Objet : Construction d'une centrale photovoltaïque à Nouan-le-Fuzelier – Avis de l'autorité environnementale

Avis délibéré
Création d'une centrale photovoltaïque
Sur la commune de Nouan-le-Fuzelier (41)
Permis de construire

N°MRAe2023-4193

Réponse à l'avis délibéré de la Mission Régionale d'Autorité Environnementale sur la demande de permis de construire n°PC04116123D0009

PC 2B : PLAN DE MASSE

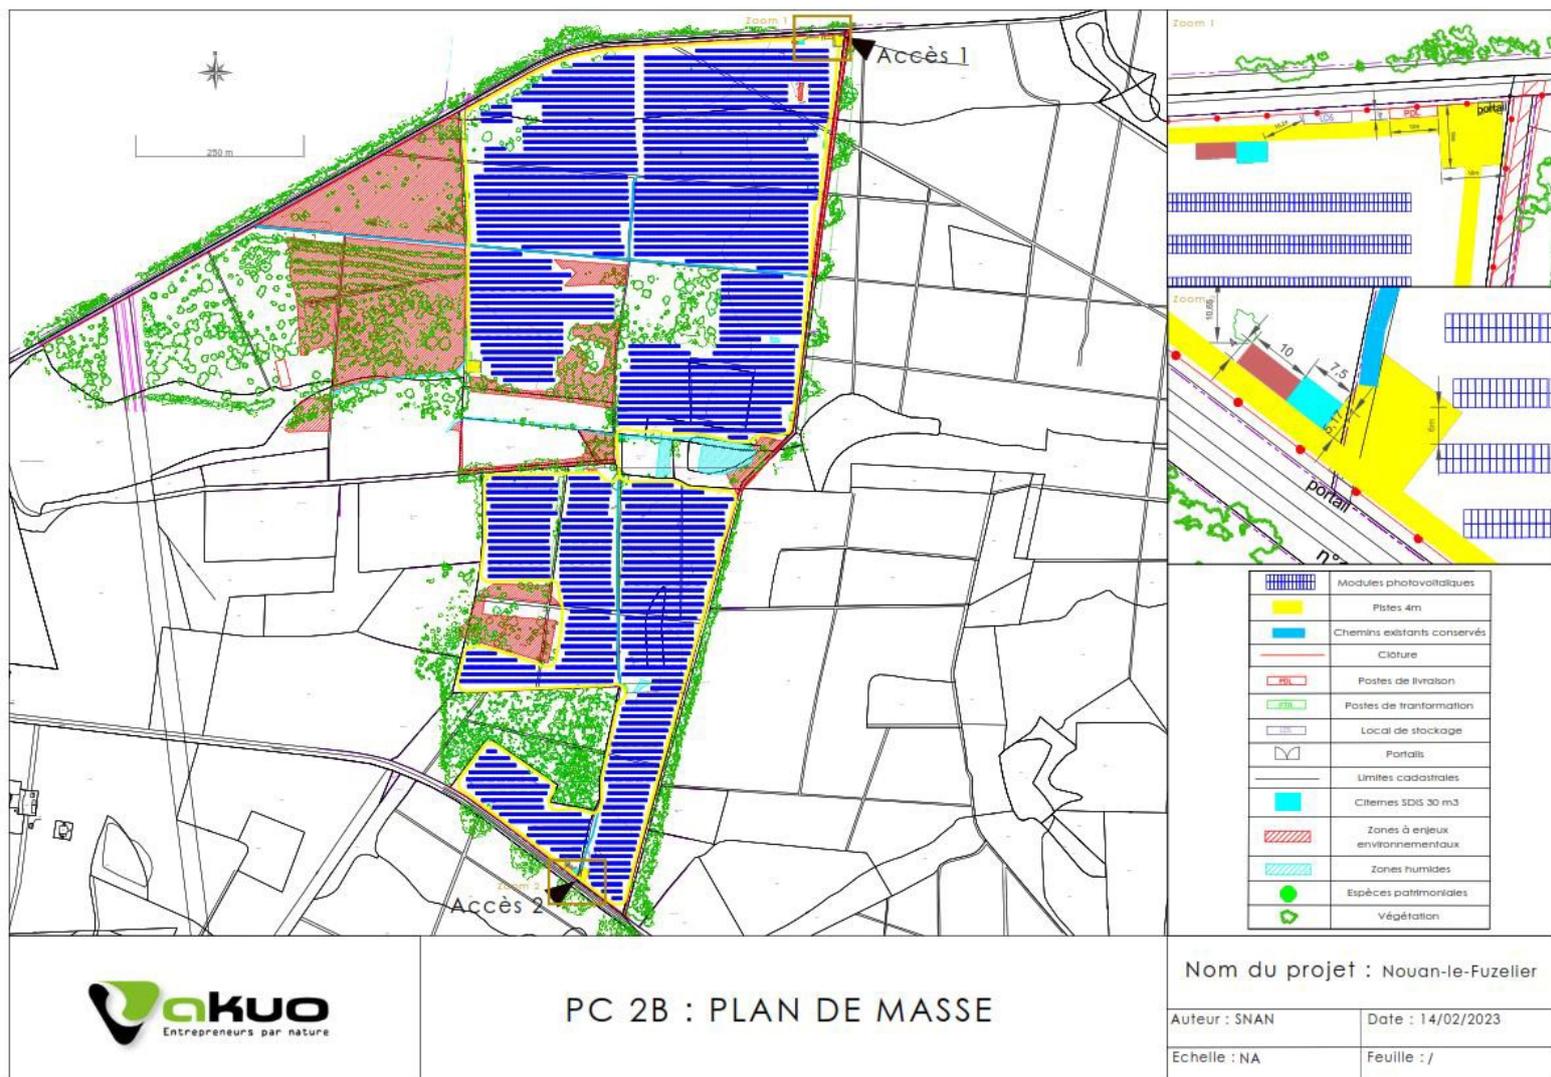
L'autorité environnementale recommande de compléter le dossier d'étude d'impact en précisant les modalités de franchissement du cours d'eau de la piste prévue dans le projet.

par la cartographie des boisements non impactés (carte 76) dans la mesure où une part non négligeable de zones forestières n'y est pas identifiée comme à préserver.

L'autorité environnementale recommande de préciser la surface à défricher et l'intégration dans la séquence ERC d'une mesure de mise en défens pérenne des zones forestières spécifique vis-à-vis du pastoralisme et cartographiée.

Réponse d'Akuo à la recommandation n°2 : La piste traverse le cours d'eau sur un franchissement déjà existant. Le chemin pourra être renforcé si nécessaire afin de respecter les préconisations du SDIS 41 en termes de portance, sans que cela n'entraîne d'intervention dans le lit du cours d'eau, ou d'élargissement du franchissement existant. Si nécessaire, le renforcement de cette voie se fera par la mise en place de GNT (Graviers Non Traités) dont l'épaisseur permettra d'atteindre la portance recommandée.

Réponse d'Akuo à la recommandation n°4 : La surface à défricher correspond à l'emprise des installations agrivoltaïques, soit une surface d'environ 39 ha.

Figure 3 : Zones sans contraintes sur le territoire de la Grande Sologne

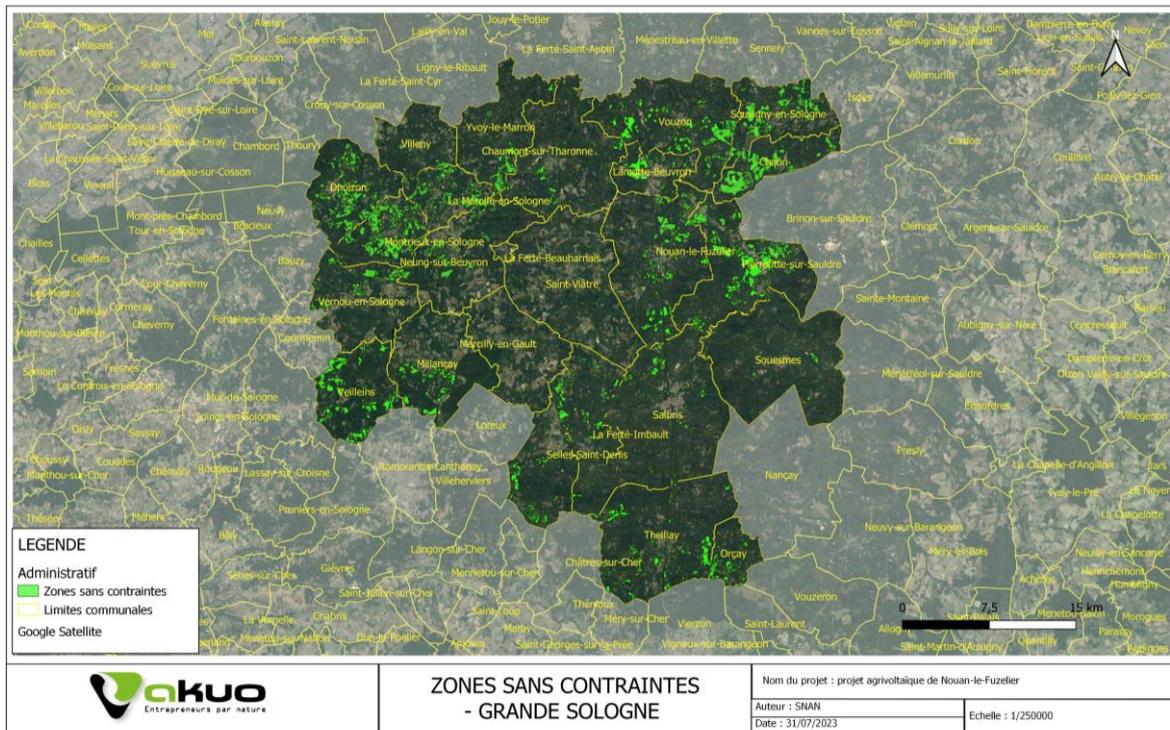
Recommandation n°1 : L'autorité environnementale recommande de présenter les solutions alternatives au choix du projet afin de mieux justifier l'implantation définitive, au regard des incidences sur l'environnement

La recherche de sites artificialisés a été menée par Akuo sur le territoire de la Grande Sologne. Ce territoire, qui comporte 25 communes et 3 communautés de communes, permet d'analyser de potentielles solutions alternatives au choix du projet sur zone de taille significative et pertinente.

En prenant en compte ces différentes contraintes, les surfaces disponibles pour l'implantation d'un parc photovoltaïque sur le territoire de la Grande Sologne sont les suivantes :

Ainsi, les sites artificialisés mentionnés précédemment seront analysés uniquement s'ils se trouvent dans l'emprise disponible restante.

Figure 6 : Cartographie de synthèse des enjeux corrigée

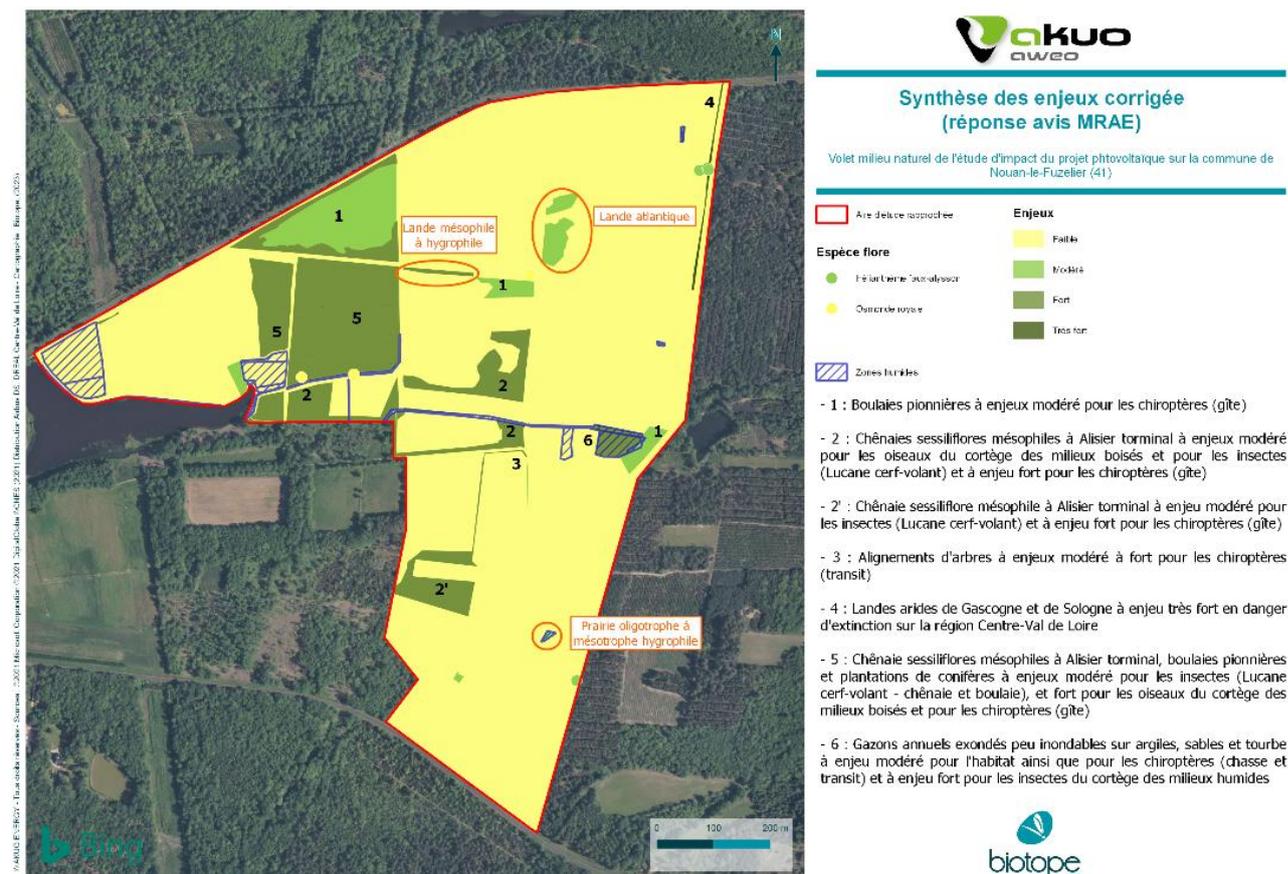
Enfin, concernant la synthèse des enjeux, on peut regretter un manque de rigueur du dossier, qui omet notamment de reprendre, sans justification, certains enjeux jugés modérés à forts en termes d'habitats tels les landes mésophiles à hygrophiles et landes atlantiques à Ajonc et Molinie.

- L'autorité environnementale recommande de corriger les lacunes et erreurs d'analyse de l'étude d'impact du projet afin de consolider les conclusions et les choix retenus

Une erreur cartographique est en effet à noter dans l'étude d'impact déposée. Le tableau de synthèse des enjeux est cependant correct.

Ci-dessous, la cartographie de synthèse des enjeux corrigée.

Suite à ce constat, Akuo s'engage à retirer une rangée de structures photovoltaïques afin d'éviter l'impact sur l'habitat de « lande mésophile à hygrophile », à enjeu fort.
